3. Änderung des Flächennutzungsplans & Vorhabenbezogener Bebauungsplan Nr. 41 „Solarpark Sannauer Feld“

- Ergebnis der Veröffentlichung –

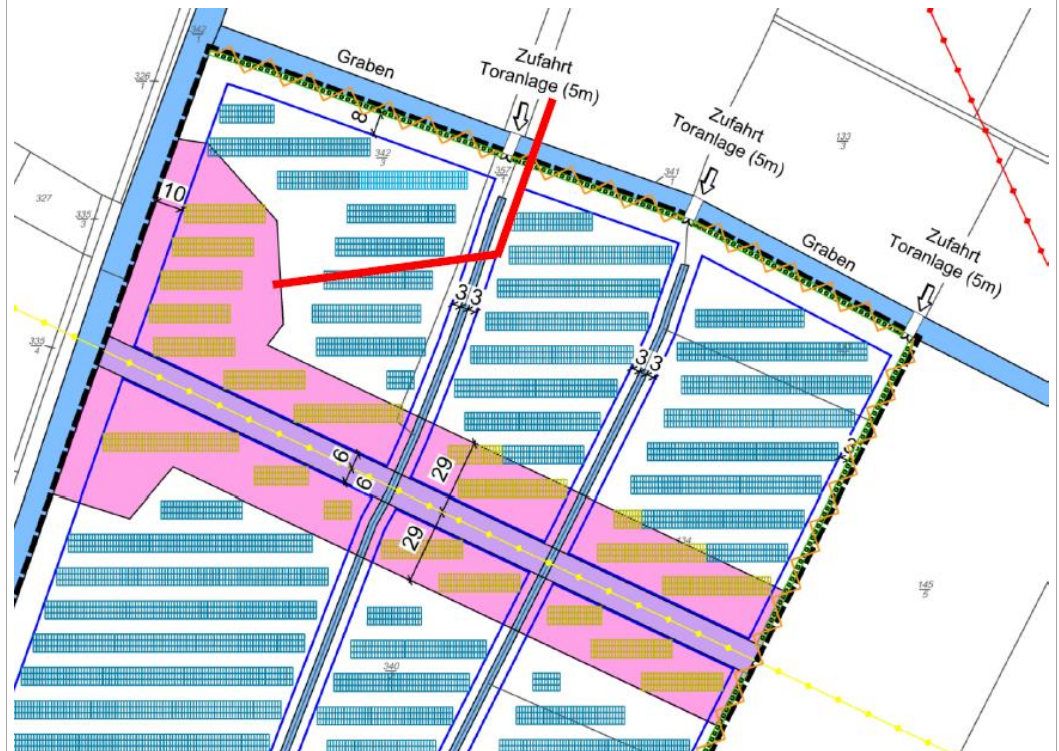
In der folgenden Abbildung sind die betroffenen Bereiche schraffiert dargestellt:

Rote Linie: Achse Neubau A410 380-kV-Leitung Conneforde – Sottrum

Schraffur gelb: Schutzstreifen für Neubau A410 380-kV-Leitung Conneforde – Sottrum

Schraffur grün Zufahrt zur Baustelleneinrichtungsfläche

Schraffur rot: Trommel-, Winden-, Ankerflächen (während Bauphase)

Allerdings ist in der Planung noch nicht ersichtlich, wie der 12m breite Streifen unter der Leitung erreicht werden kann. Des Weiteren ist eine der Zufahrten zur Baustelleneinrichtungsfläche bereits überplant worden (rote Linie (Flurstück 357/1 und 342/3)). Hierzu muss eine Anpassung der Planzeichnung erfolgen, die diese Zufahrt freihält.

Die temporär und dauerhaft freizuhaltenden Flächen sind bereits in der Planung berücksichtigt. Die Gemeinde erkennt ausreichend Möglichkeiten über die geplanten Zufahrten die Erschließung der Baustellenflächen für den Leitungsbau sicherzustellen. Es ist nicht erkennbar, dass eine Erschließung ausschließlich über den dargestellten Weg möglich ist. Weitere Abstimmungen hierzu sind im Rahmen der Ausführungsplanung zwischen Leitungsbetreiber und Vorhabenträger zu treffen. Es werden keine weiteren Flächen zur Freihaltung von PV-Modulen und anderen baulicher Anlagen festgesetzt.

Der Leitungsbetreiber hat die Daten der obenstehenden Abbildung als shape-Dateien zur Verfügung gestellt. In Abweichung zu den empfohlenen 50 m Abstand beidseitig der Leitung weist der übermittelte Schutzstreifen lediglich 29 m beidseitig der Leitung auf. Dieser wurde übernommen und zusammen mit den temporären Bauflächen als Flächen, die temporär von der Bebauung freizuhalten sind festgesetzt. Zur Berücksichtigung des Arbeitsstreifens von 12 m unterhalb der Leitung wurde eine Fläche mit 12 m Breite festgesetzt, die dauerhaft von Bebauungsfreizuhalten ist. Die Anforderungen

sind somit bereits in der Planung berücksichtigt. Die mit diesen Vorkehrungen gesicherte und verfügbare Zuwegung ist auch unter wirtschaftlichen und technischen Bedingungen zumutbar.

Aus Sicht der Gemeinde ist eine zusätzliche Freihaltung von Erschließungswegen zum gegenwärtigen Zeitpunkt nicht erforderlich. Eine Erschließung der Bauflächen kann über die geplanten Zufahrten erfolgen.

Abb. XX Leitungsvorhaben 380-kV Conneforde Sottrum

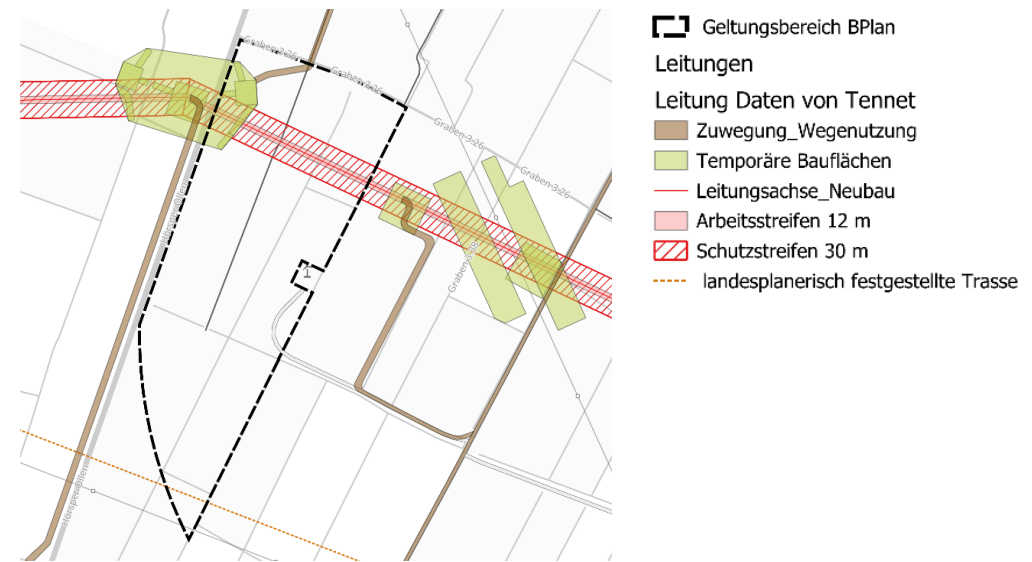
Eingabe ARL - 2	<p>In der Begründung der 3. Änderung des FNP fehlt bisher eine Auseinandersetzung mit der landesplanerischen Feststellung vom 02.10.2024 und ich bitte den Kenntnisstand der Schreiben vom 21.08 und 26.09.2025 der TenneT TSO GmbH zum abweichenden Trassenverlauf aufzunehmen.</p>
Beschlussempfehlung	<p>Der Hinweis wird berücksichtigt. Die Begründung zur 3. Änderung des Flächennutzungsplans wird redaktionell angepasst. Auswirkungen auf die Grundzüge der Planung und den Planinhalt ergeben sich nicht.</p> <p>Die Begründung zur 3. Änderung des Flächennutzungsplans wird wie folgt redaktionell angepasst:</p> <p><u>„Leitungen im Bestand - An der Südspitze des Änderungsbereichs schneidet eine 110-kV Freileitung knapp den Geltungsbereich. Eine weitere 110-kV Freileitung verläuft nordwestlich des Plangebiets. Nach derzeitigem Kenntnisstand sind keine nachteiligen Auswirkungen zwischen den Stromleitungen und der geplanten Agri-Photovoltaikanlage zu erwarten. Auf Ebene der Flächennutzungsplanung ist von einer grundsätzlichen Vereinbarkeit auszugehen. Die Belange der Leitungsbetreiber wie z.B. Schutzstreifen o.Ä. sind auf Ebene des Bebauungsplans zu berücksichtigen.</u></p> <p><u>Leitungen in Planung – Der Änderungsbereich wird sowohl vom Leitungskorridor für eine 380-kV-Freileitung als auch für ein erdverlegte Hochspannungstrasse zur Offshore-Netzanbindung tangiert.</u></p> <p><u>Der Änderungsbereich wird vom derzeit geplanten Trassenkorridor für die 380 -Kv Freileitung Conneforde Sottrum gequert. Leitungsbetreiber ist die Tennet Germany. Das Vorhaben umfasst zwei Teilstücke. Für das Teilstück Elsfleth/West -Sottrum, dass die vorliegende Planung betrifft, wurde das Raumordnungsverfahren im Oktober 2024 beendet. Die in dem Verfahren landesplanerisch festgestellte Trasse verläuft an der südlichen Spitze des Änderungsbereichs, sodass sich keine erheblichen Auswirkungen auf die geplante Agri-Photovoltaikanlage ergeben.</u></p> <p><u>Mit Schreiben vom 21.08 und 26.09.2025 weist die Tennet TSO GmbH jedoch darauf hin, dass das Planfeststellungsverfahren für das Leitungsvorhaben zwischenzeitlich eingeleitet wurde und die Leitungstrasse im Plangebiet von der landesplanerisch festgestellten Trasse abweicht. Die aktualisierte Trasse quert den Geltungsbereich im nördlichen Teil. Im Westen grenzt der Maststandort 050 an das Plangebiet an. Im Rahmen</u></p>

An der Südspitze des Geltungsbereichs schneidet eine 110-kV Freileitung knapp den Geltungsbereich. Eine weitere 110-kV Freileitung verläuft nordwestlich des Plangebiets. Die südlich verlaufende Leitung soll langfristig durch die 380-kV Freileitung Conneforde-Sottrum ersetzt werden. Für das Teilstück Elsfleth/West-Sottrum, das die vorliegende Planung betrifft wird derzeit das Planfeststellungsverfahren vorbereitet. Nach Inbetriebnahme wird die bestehende Leitung zurückgebaut.

Der Änderungsbereich wird zudem von dem Leitungsvorhaben (ONAS) NOR 9-4 (Bal-Win5) tangiert. Hierbei handelt es sich um eine Hochspannungsleitung, die als Erdkabel verlegt wird und der Offshore-Netzanbindung dient. Leitungsbetreiber ist die TenneT Offshore GmbH. Nach gegenwärtig verfügbaren Informationen ist davon auszugehen, dass die Leitungstrasse nördlich außerhalb des Geltungsbereichs verlaufen wird. Nach derzeitigem Kenntnisstand sind keine nachteiligen Auswirkungen zwischen den bestehenden und geplanten Stromleitungen und der geplanten Agri-Photovoltaikanlage zu erwarten. Auf Ebene der Flächennutzungsplanung ist von einer grundsätzlichen Vereinbarkeit auszugehen. Die Belange der Leitungsbetreiber wie z.B. Schutzstreifen o.Ä. sind auf Ebene des Bebauungsplans zu berücksichtigen.
